Lindås 27.08.2019
Mkt/1316 Hordabø

Vedr.: Korrigering av fall på nye rullestolramper, Hordabø kirke

Korrigerende tegninger vedlagt denne mail

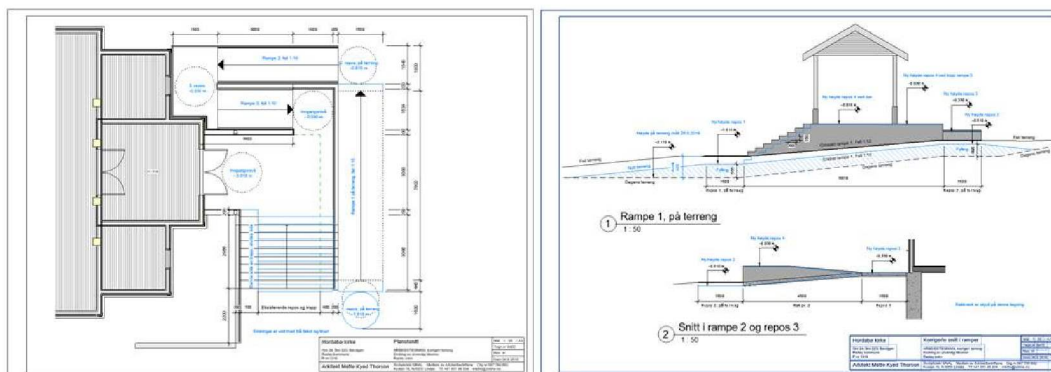
Undertegnet ble fredag 23. august gjort oppmerksom på - av grunntreprenør Alfred Mjelde - at den prosjekterte høyde ved start nederst på repos 1, ikke stemmer overens med faktisk terreng på stedet. Vi hadde befaring i går, mandag 26. august og jeg har konstatert at de 1,3 meter høydeforskjell jeg har lagt til grunn for forslagens løsninger i realiteten er 2,1 meter. Dette må jeg bare beklage! Det er min feil og jeg har opprettet avviksmelding på hendelsen i kontorets kvalitetssystem og iverksatt korrigerende tiltak for å unngå at liknende feil gjentas.

Etter dialog med kirkeverge (oppdragsgiver) Audun Sylta og med grunntreprenør Alfred Mjelde, sender jeg her orientering om korrigering av tiltaket:
Den høyde det skal kompenseres for er ca. 0,8 m. Å heve terrenget under repos 1 med 0,8 meter er ikke ønskelig av hensyn til omkringliggende graver og eksisterende rampe ned til toalettene på sørsiden av inngangspartiet. Derfor foreslås det at fallet på de tre rampene endres fra 1:12 til 1:10. Dette vil avhjelpe ca. 0,3 m av de 0,8 meter. De siste 0,5 meter kan tas med fylling under rampe 1. Se vedlagte korrigerende plan og snitt. Utsnitt viser under.

Det litt brattere fall på rampene vil være en utvidelse av det avvik fra TEK 17, vi allerede har søkt om vedrørende fall og lengde på rampene. På tross av endringene vil rampene fortsatt:
